Title		
Address decoder and sequencer		
Size	Number	Rev
A2	Mercury Unit V4.0	010
Date	1996.03.24-1996.11.10	Drawn by Nakamura, Takao
Filename	Sheet	1 of 3

Title PCM Audio Analog		
Size A2	Number Mercury Unit V4.0	Rev 005
Date 1996.03.24-1996.11.10	Drawn by Nakamura, Takao	
Filename	Sheet 2 of	3

Title OPNA Audio Analog		
Size A2	Number Mercury Unit V4.0	Rev 005
Date 1996.03.24-1996.11.10	Drawn by Nakamura, Takao	
Filename	Sheet 3 of	3

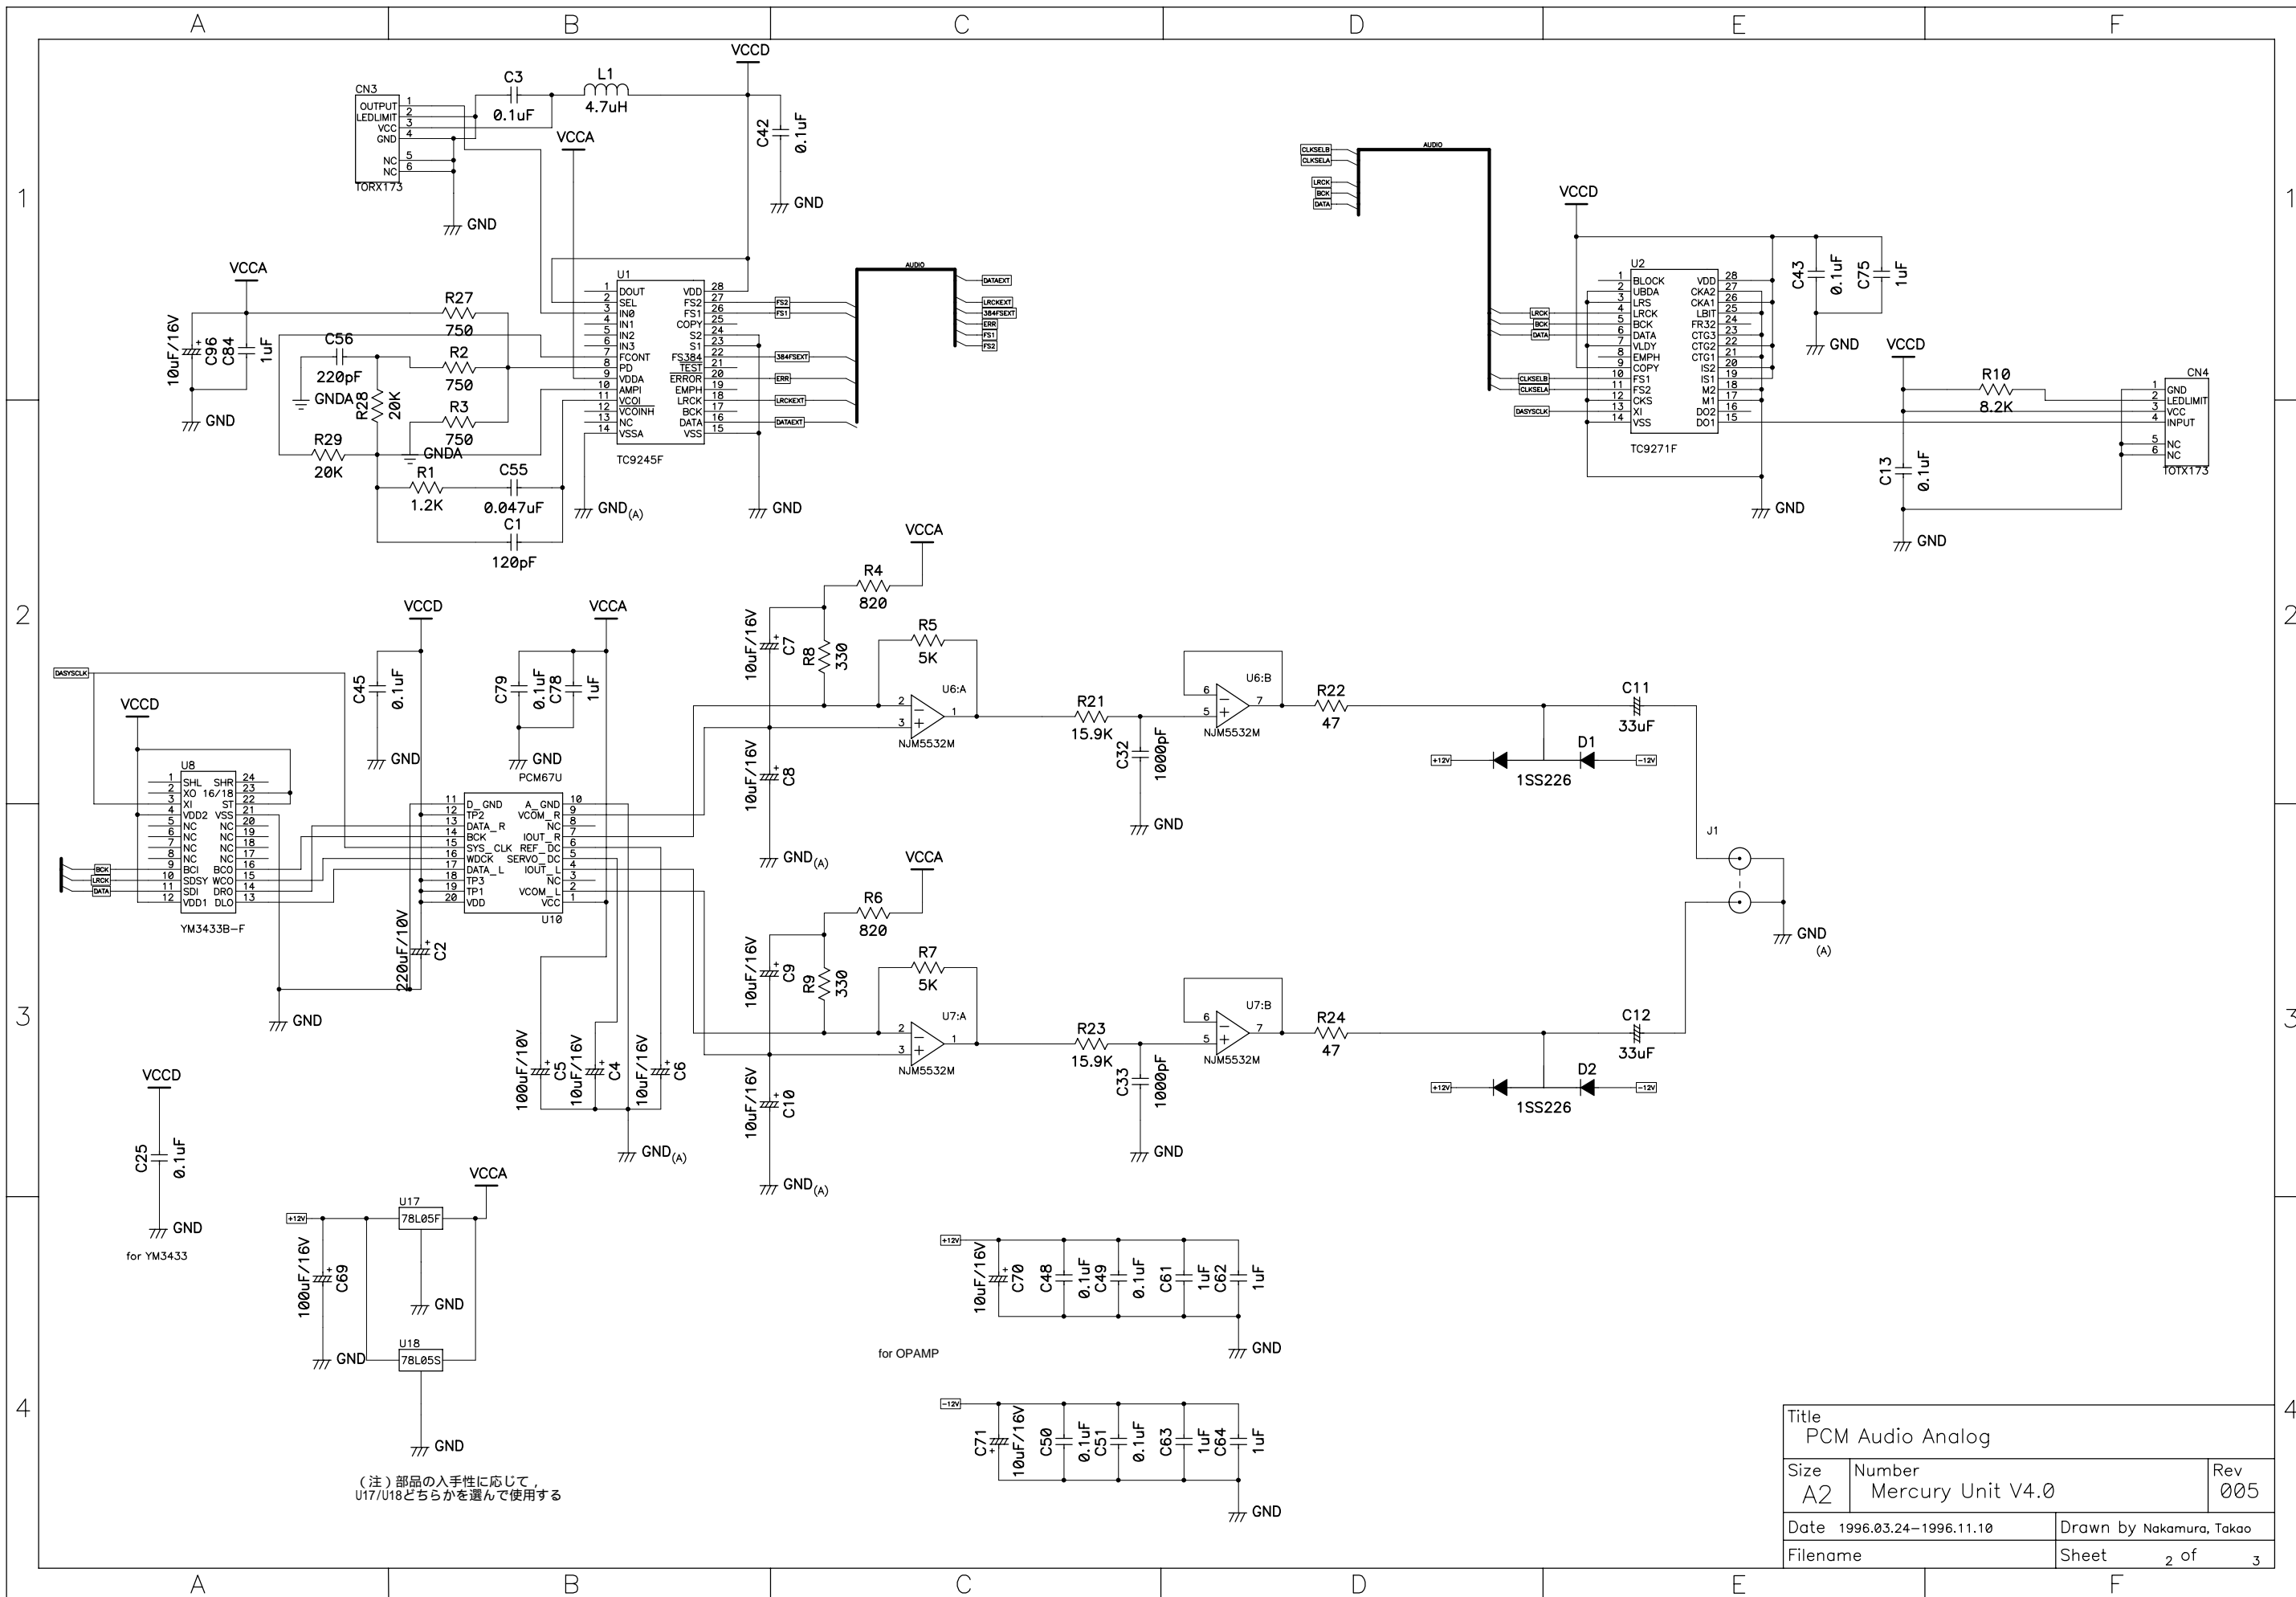
REV.1 1997.01.17 変更1-7: CTRLピンをTP1/2からJP4に変更
 1997.01.17 変更1-6: JP3(THRU)を新設
 1997.01.17 変更1-5: C104を廃止
 1997.01.17 変更1-4: USコネクタC2の容量を変更
 1997.01.17 変更1-3: FB2を廃止
 1997.01.17 変更1-2: FB2コネクタC18/C23の容量を変更
 1997.01.17 変更1-1: PC169へのVccを78-05経由で供給するよう改良
